Modulo per la presentazione delle osservazioni per i piani/programmi/progetti sottoposti a procedimenti di valutazione ambientale di competenza statale

ID: Codice procedura (ID_VIP/ID_MATTM): 12691

“Progetto di un impianto eolico denominato "Pitigliano" ubicato nei comuni di Pitigliano (GR) e Sorano (GR) costituito da 20 (venti) aerogeneratori di potenza nominale 7,0 MW per un totale di 140,0 MW con relative opere connesse ed infrastrutture indispensabili”

Immagine 1. Vincoli ex art. 136 del CBC dal PIT della Regione Toscana e zona approssimativa dove è progettato l'impianto industriale.

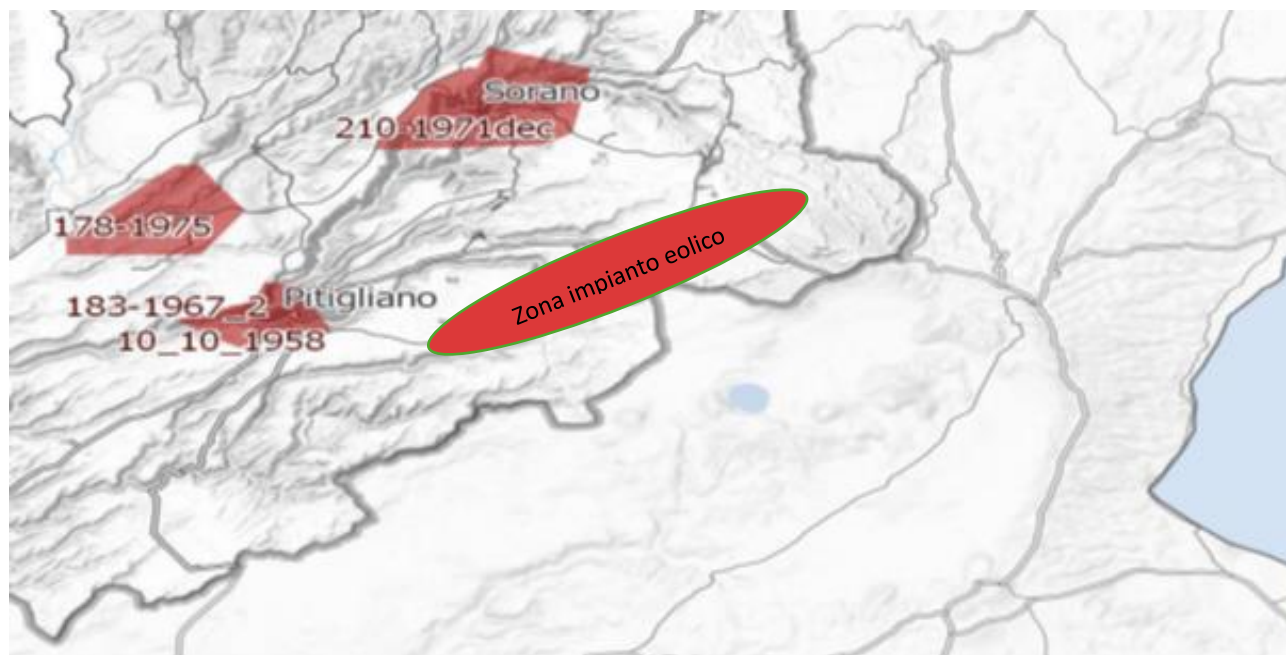
Al contrario di quanto sostiene la proponente, si evidenzia che l'impianto eolico industriale citato non solo ricadrebbe con tutti e 20 gli aerogeneratori all'interno delle fasce di rispetto di 3 km di due vincoli paesaggistici di notevole interesse pubblico esistenti nella Regione Lazio e con una parte di essi nel vincolo paesaggistico del Centro abitato di Sorano (GR) quindi in aree non idonee all'installazione di impianti di energia rinnovabile. Addirittura, alcuni aerogeneratori sarebbero ubicati a poche centinaia di metri dai perimetri dei due vincoli paesaggistici laziali ex art 136 del CBC. Ma la non idoneità dell'area non sarebbe certificata soltanto da questi vincoli paesaggistici ma anche dalle fasce di rispetto dei Beni della Parte seconda del CBC numerosi nel territorio interessato dal progetto dell'impianto eolico. Infatti la Proponente a pag 11 del SIA scrive: *"L'area interessata si trova all'esterno delle aree SIN individuate in Toscana e dista circa: 2,8 km dal centro abitato di Pitigliano, 2,7 km dal centro abitato di Onano, 2,8 km dal centro abitato di Latera"*. Quindi l'impianto come certifica la proponente potrebbe ricadere all'interno delle fasce di rispetto dei Centri Storici dei paesi citati e comunque li lambirebbe. Incompatibile sarebbe l'ubicazione di una parte del cavidotto che ricadrebbe nelle fasce di rispetto

del vincolo paesaggistico di notevole interesse pubblico del Centro Storico di Pitigliano. Considerando che le Regioni grazie al Decreto interministeriale nell'emanazione della legge sulle aree idonee e non idonee hanno la facoltà di estendere le fasce di rispetto dei Beni del CBC fino a 7 km per alcuni di essi non è da escludere che gli aerogeneratori del progetto eolico, essendo ancora in itinere, tra qualche mese si troverà ancora con ulteriori incompatibilità oltre alle numerose già esistenti. Questa possibilità di estensione delle fasce di rispetto fino a 7 km per i Beni del CBC da parte delle Regioni diventa particolarmente probabile per il Centro Storico di Pitigliano famoso nel mondo come dimostra anche il prestigioso riconoscimento insieme a Sovana e Sorano nell'elenco dei siti del World Monuments Found (WMF) prestigiosa istituzione con sede a New York che svolge un ruolo complementare a quello dell'Unesco. La stessa considerazione per il Centro storico di Pitigliano ovviamente vale sia per Sorano che per Sovana.

Inoltre, come sostiene la Proponente parte dell'impianto si verrebbe a trovare a 3,5 km dal centro abitato di Sorano. Infatti, tre degli aerogeneratori WTG 08, 09, 10 sono addirittura all'interno delle fasce di rispetto dei 3 km del suo vincolo paesaggistico di notevole interesse pubblico ex art 136 del CBC. Si evidenzia che così si crea

un'ulteriore incompatibilità con la tutela del Paesaggio.

Immagine 3. Cumulo di una parte di impianti eolici, fotovoltaici e geotermici industriali in progettazione ed esistenti intorno all'eolico industriale "Pitigliano".

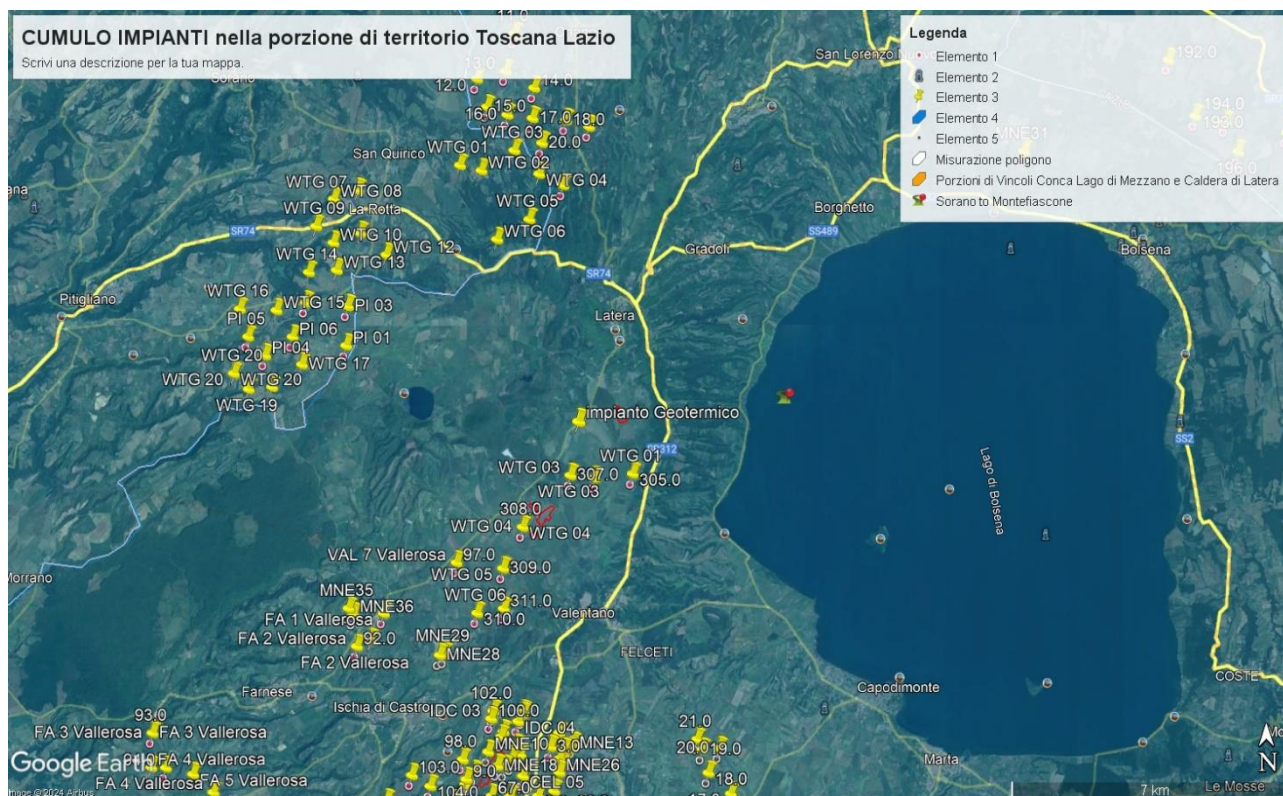
Tornando alle Linee guida nazionali, l’allegato IV dedica il paragrafo 3 agli impatti visivi e quelli sui Beni Culturali, Paesaggistici, Naturalistici e Culturali, ecc. Viene detto che la valutazione dell’impatto visivo dovrà essere effettuata tenendo conto “degli elementi caratterizzanti e qualificanti il paesaggio, effettuata alle diverse scale di studio (vasta, intermedia e di dettaglio...”. Le analisi debbono non solo definire l’area di visibilità dell’impianto eolico industriale, ma anche il modo in cui l’impianto viene percepito all’interno del bacino visivo. Le analisi visive debbono inoltre tener in opportuna considerazione gli effetti cumulativi derivanti dalla compresenza di più impianti”. Nella Relazione Paesaggistica e nello Studio di Impatto Ambientale prodotte dalla proponente come già evidenziato è stato ignorato il vincolo paesaggistico di notevole interesse pubblico ex articolo 136 del Codice dei Beni

Culturali “*Ambito paesaggistico, geologico e geomorfologico dell’orlo della caldera di Latera ...*” Non vengono nemmeno citati gli impianti eolici in progetto al MASE, il “Rempillo” (6 aerogeneratori) e un altro in verifica amministrativa di 14 aerogeneratori e 72, 6 MW. Ad oggi nei territori di Pitigliano, Sorano e in quello limitrofo potenzialmente potrebbero essere insediati 40 aerogeneratori alti 200 metri e larghi 170. Ma la proponente non cita neanche altri impianti che creerebbero il cumulo e quindi maggiore impatto. Infatti, sul territorio della “Città del Tufo” (Sorano e Pitigliano) impatterebbero anche l’impianto eolico “Montarzo” di Onano con 13 aerogeneratori con le dimensioni ricordate, l’altro eolico industriale nel territorio di Valentano con sette aerogeneratori (stesse dimensioni), gli impianti di Farnese con un minieolico di 3 Torri alte 60 metri già installate in località Poggio del Crognolo e l’impianto eolico industriale “Vallerosa” (7 aerogeneratori alti 200 metri e larghi 158 metri) in procedura VIA presso la Regione Lazio. Inoltre, altri impianti del minieolico già presenti a Valentano, Cellere e Piansano e due progetti eolici industriali con le stesse dimensioni (200 m x 170 m) nel Comune di Ischia di Castro. La valutazione del cumulo non prende neanche in considerazione gli impianti industriali di fotovoltaico e agrivoltaico in progetto a Farnese, Valentano, Ischia di Castro, Cellere. L’impianto geotermico in procedura Via al MASE, progettato nella Caldera di Latera. Quindi è stata effettuata una valutazione del potenziale impatto cumulativo non veritiera a dispetto di quanto affermato dalla proponente che sostiene di aver preso in considerazione uno spazio di 10 km intorno al suo impianto per gli impatti che si creerebbero.

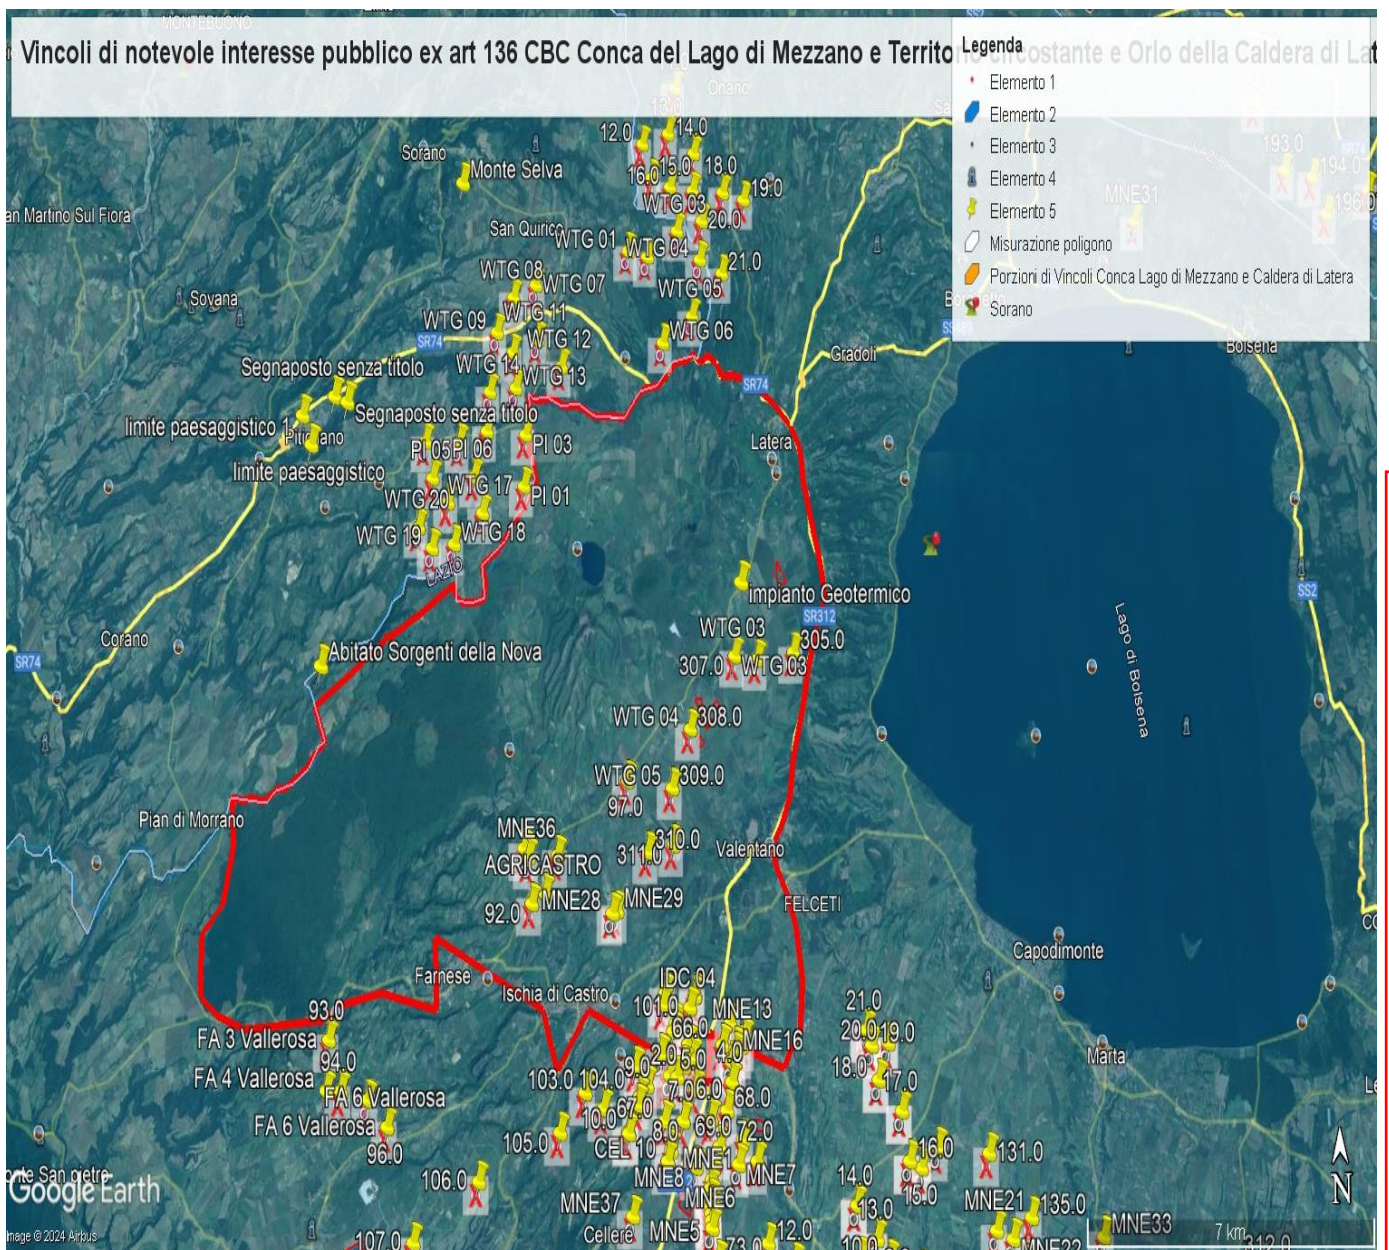
Il progetto è inteso essere realizzato in un'area caratterizzata da numerosi vincoli di carattere archeologico e non rispetta le dovute distanze da essi.

IMMAGINE n. 2 Impianto eolico industriale “Pitigliano” e distanze aerogeneratori dai Vincoli della Conca del Lago di Mezzano...

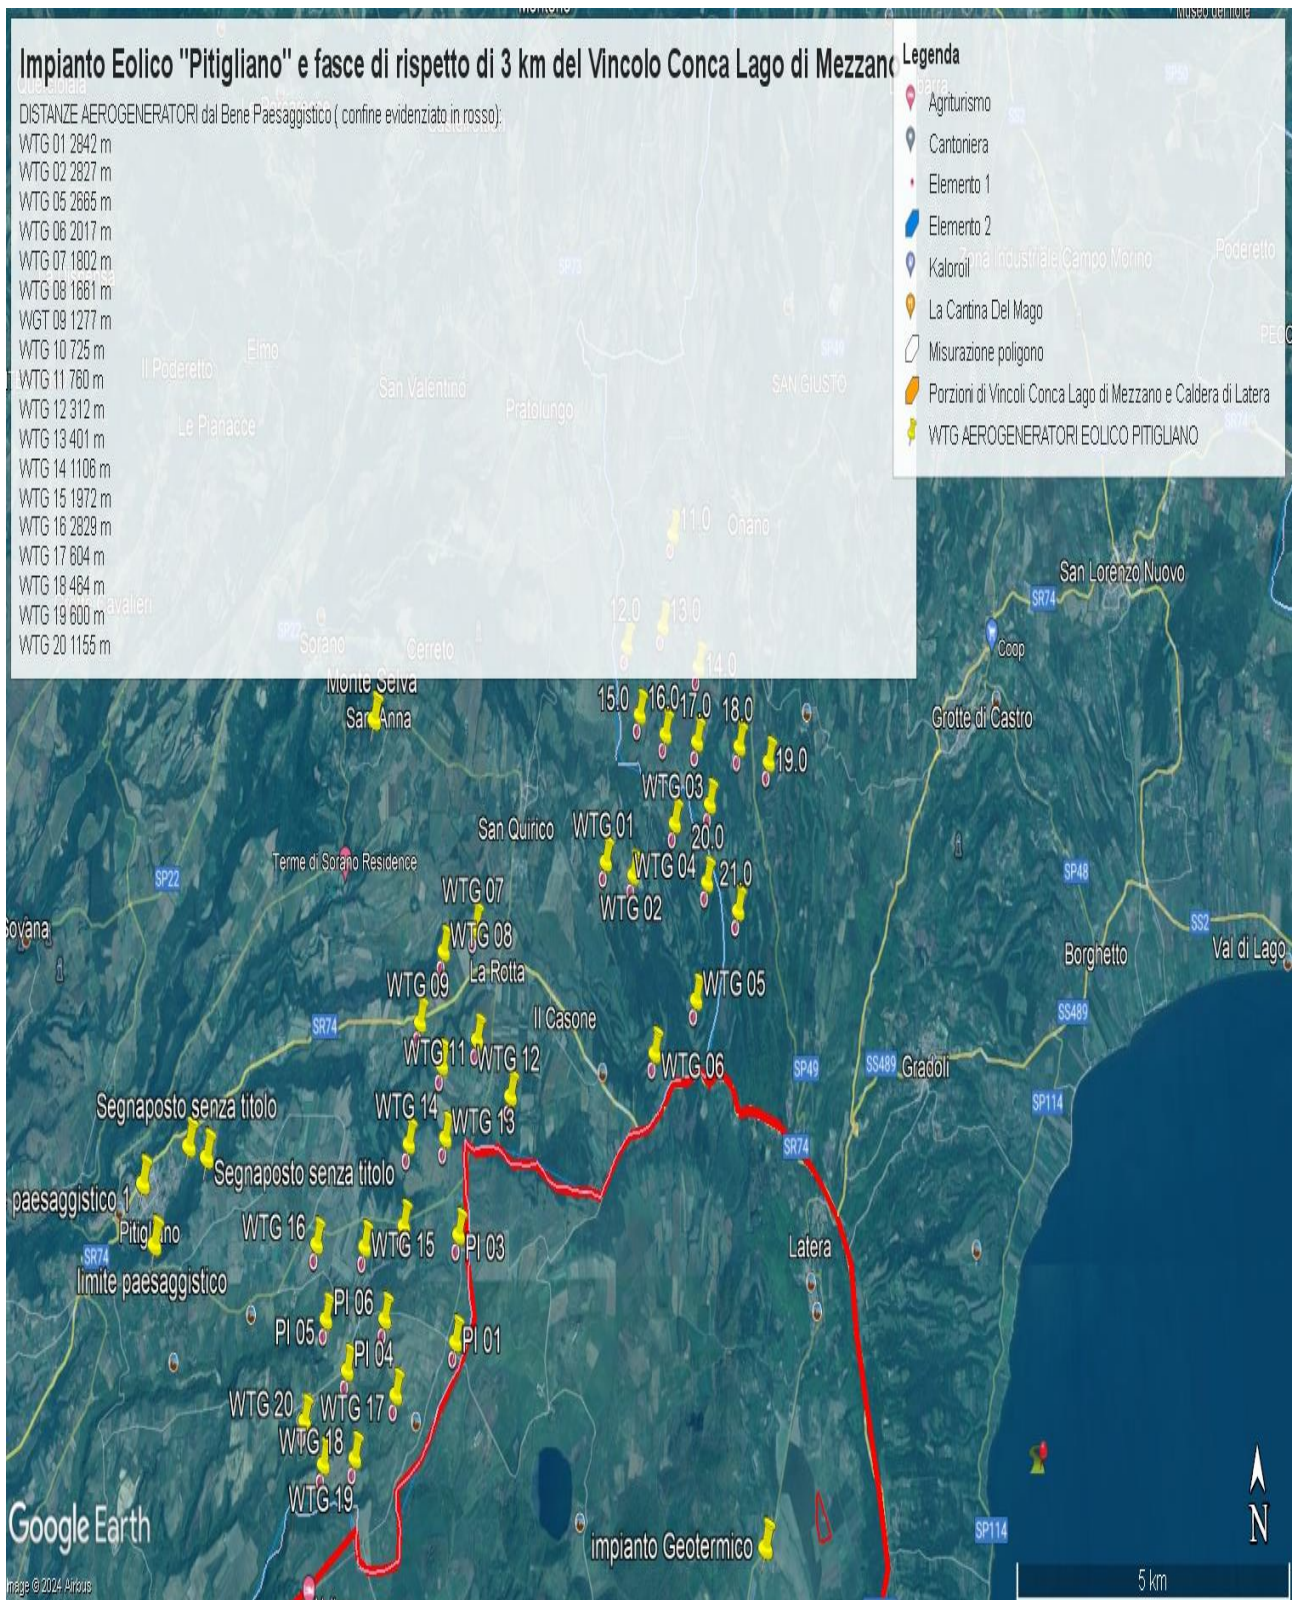
Come è illustrato nell'immagine si ribadisce che l'impianto industriale "Pitigliano" ricade completamente all'interno delle fasce di rispetto dei due vincoli di notevole

interesse pubblico e lambisce quelle di un terzo vincolo e quindi come affermato dal Consiglio di Stato nelle sentenze citate, l'impianto è insediato in area non idonea ai sensi dell'art. 20 comma 8 lettera c quater del D.Lgs. n. 199/2021 e ss.mm.ii al contrario di quanto sostiene la proponente.

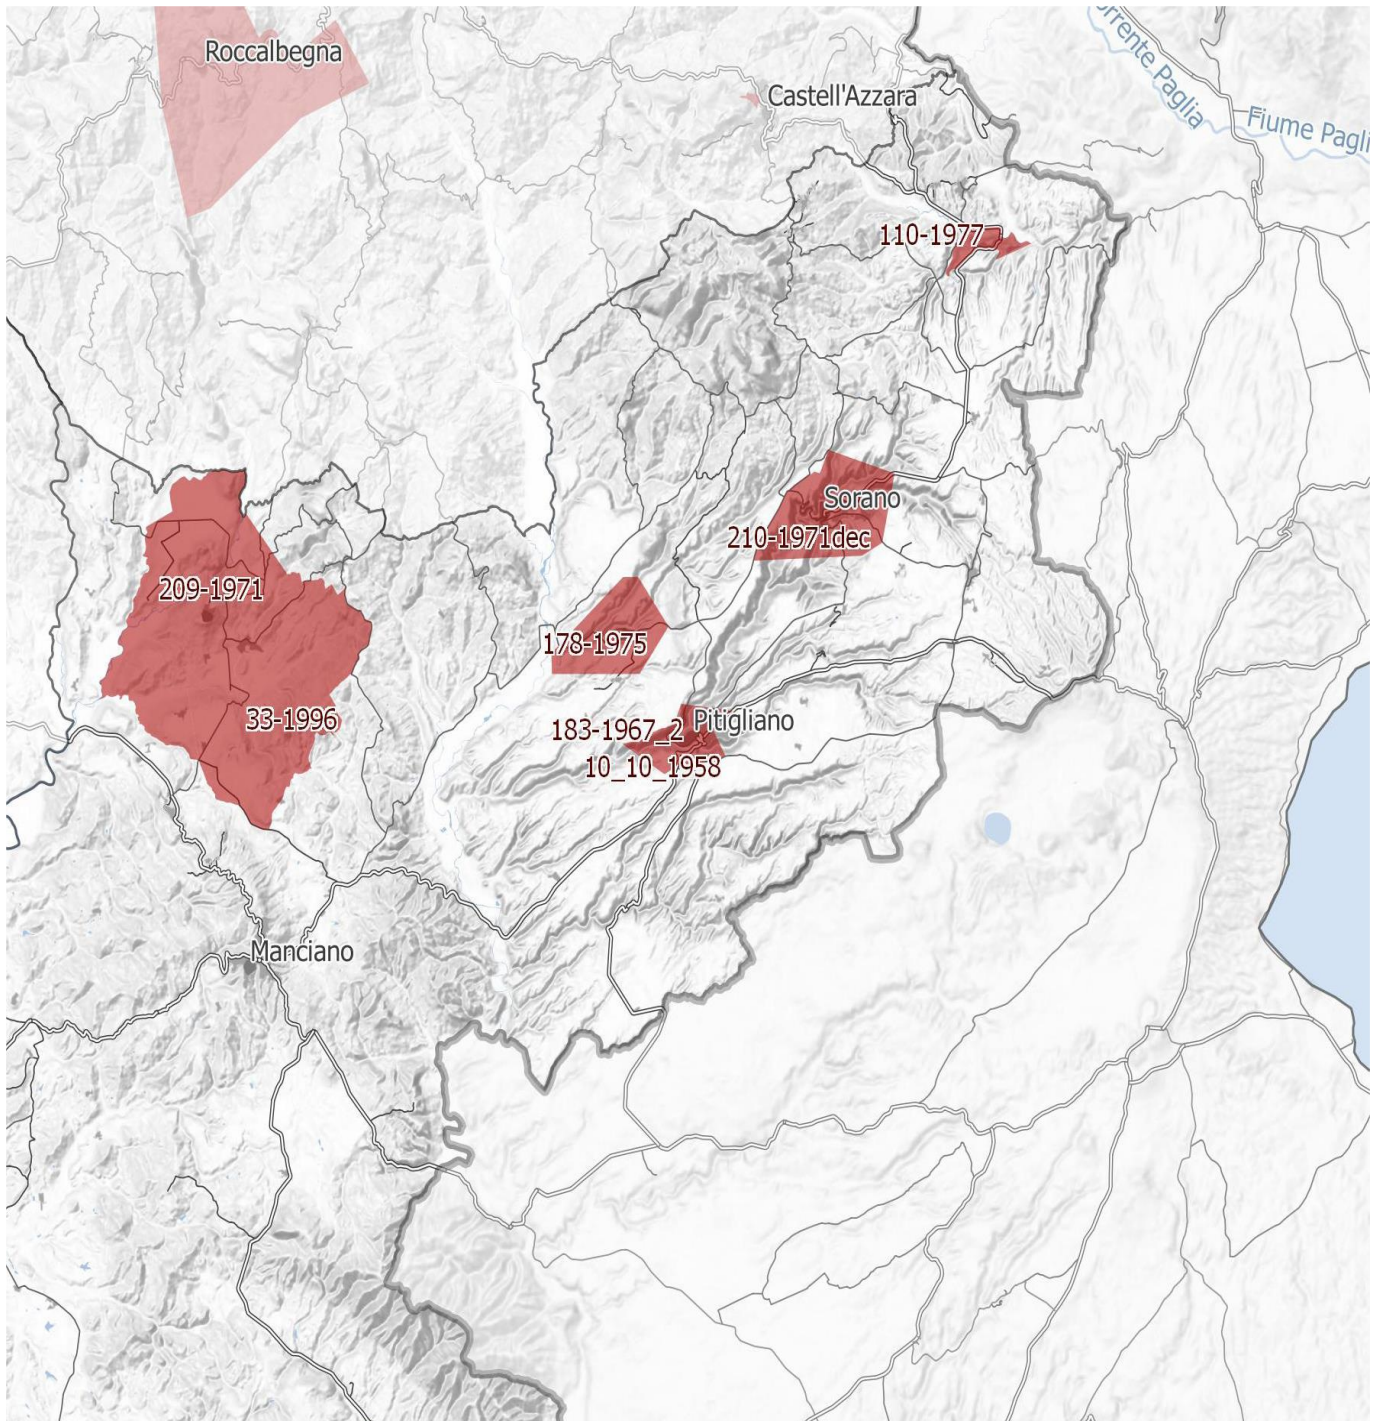
IMMAGINE n. 4 Si evidenzia che i tre aerogeneratori WTG 07, WTG 08 e WTG 09 impattano con il vincolo paesaggistico di notevole interesse pubblico del Centro Storico di Sorano. Il WTG 07 si troverebbe a 2828 m, WTG 08 2504 e WTG 09 2990. Il cavidotto dell'impianto invece impatta in buona parte del Vincolo paesaggistico ex art. 136 del CBC del Centro Storico di Pitigliano.

IMMAGINE n. 7 Mappa della intervisibilità degli impianti eolici elaborata dall'Associazione nazionale Amici della Terra. La mappa non è aggiornata comunque rende molo bene dell'enorme impatto visivo creato dal cumulo degli impianti.

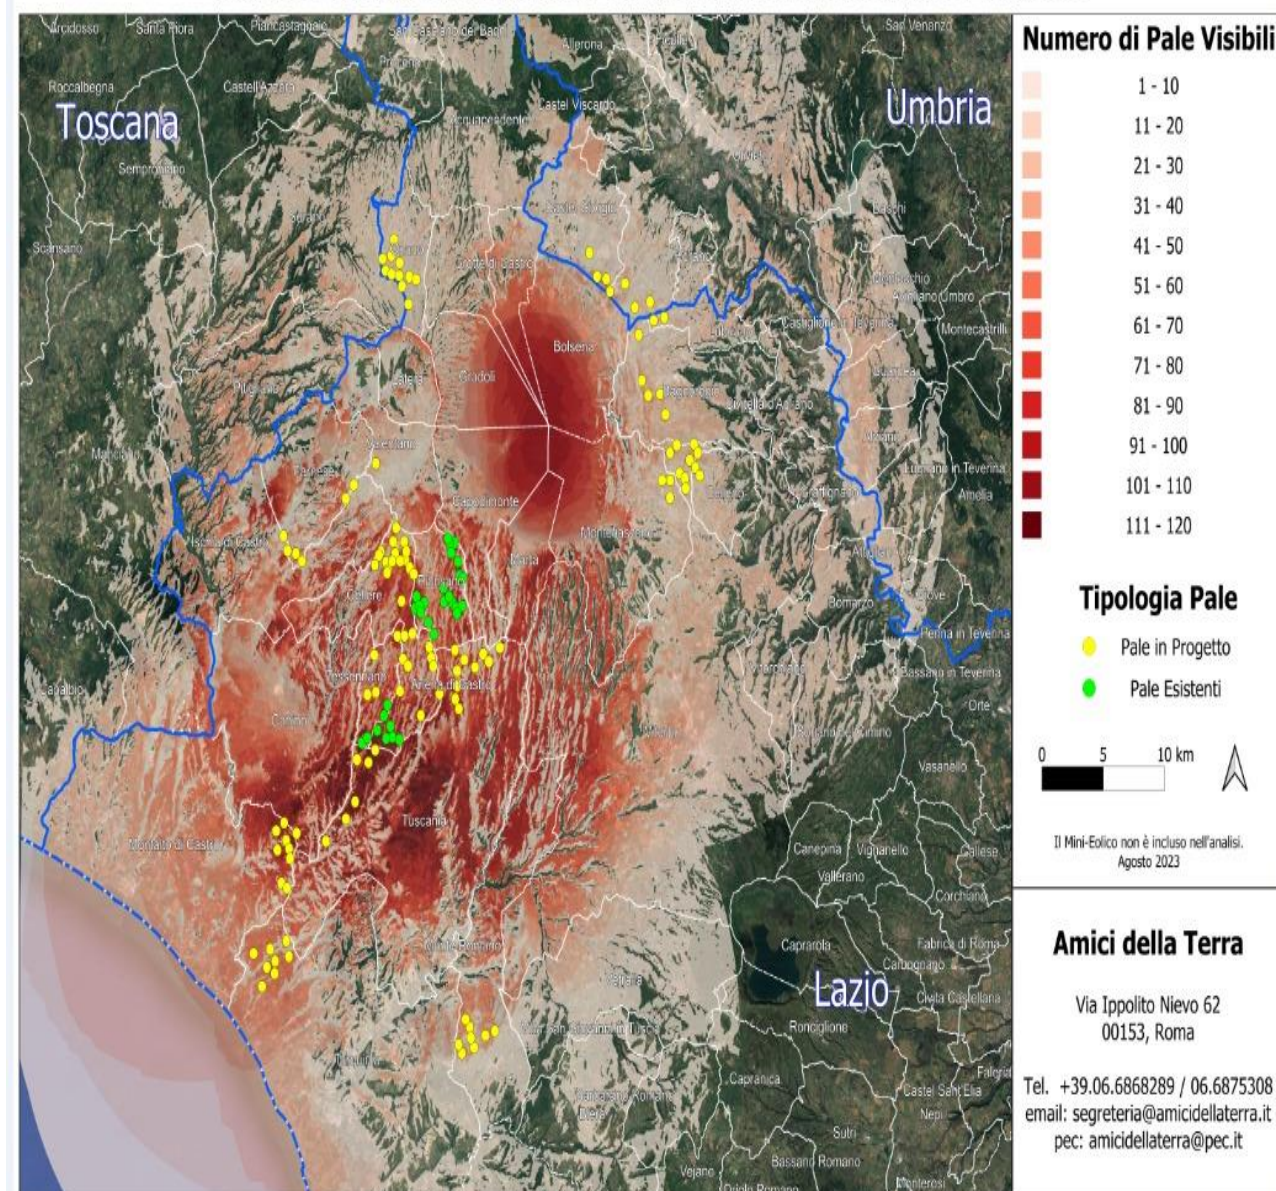
Se agli impianti eolici rappresentati qui sopra che non comprendono sia l'impianto eolico Pitigliano e le altre 14 pale del progetto eolico in verifica amministrativa sempre nel territorio di Pitigliano si aggiungono i migliaia di ettari (7000 fin'ora) di territorio occupato dagli impianti fotovoltaici e agrivoltaici e dalle altre tipologie appare chiaro il numero spropositato degli impianti FER nella bassa toscana e nella Tuscia.
